# COMUNE DI CAMPIGLIA MARITTIMA

**Oggetto: progetto per la realizzazione di un impianto per la produzione di energia mediante lo sfruttamento del vento nel territorio comunale di Piombino e Campiglia Marittima (LI), di potenza nominale 57,6 MW.**

**Proponente: San Nicola Energia S.r.l.** con sede legale in Via Lanzone,31 - 20123 Milano, P.I. e C.F. n. 12420950961

### CONTRIBUTO ISTRUTTORIO

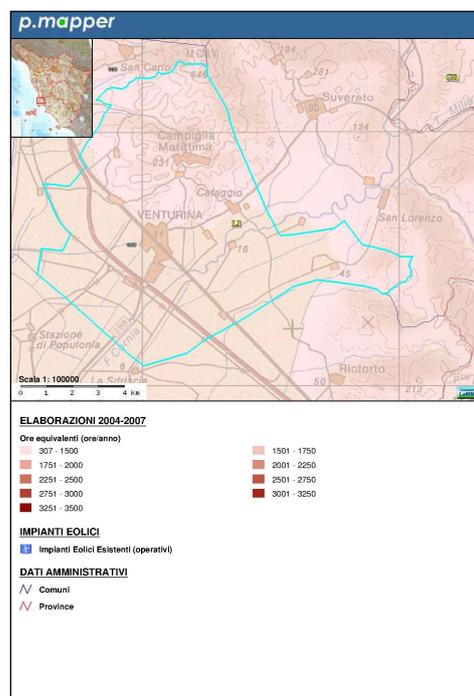
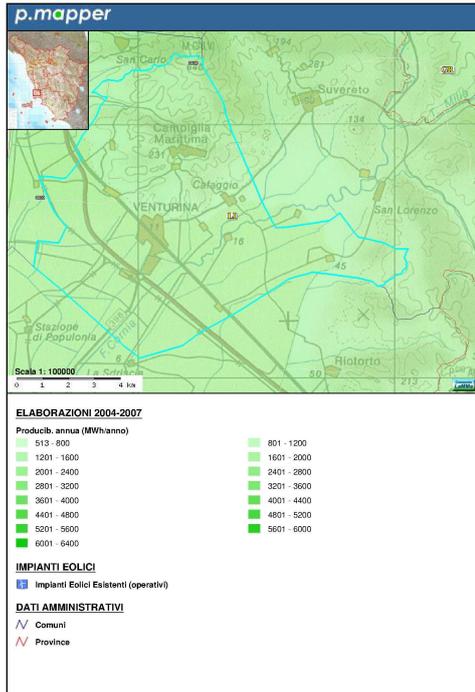
Per la pianura di Campiglia M.ma ne derivano sinteticamente i seguenti dati (periodo 2004-2007):

- velocità del vento media annua non superiore a 4.5 m/s
- ore equivalenti 1000 ore/anno
- producibilità energetica media annua 1000 Mwh/anno

**Fig. 9** – Distribuzione di frequenza, su base oraria, delle misure di velocità del vento (VV\_ST), delle stime di WRF (VV\_WRF), delle stime di CALMET (VV\_CAL) nel sito Piombino.

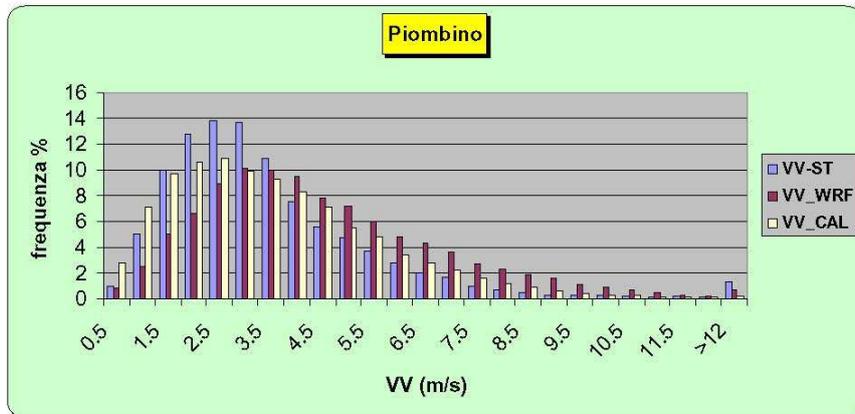
Se ne desume che le frequenze percentuali maggiori – nell'ordine del 12-14 % – si riscontrano per un range di velocità del vento compreso tra 2,5 e 3,5 m/s.
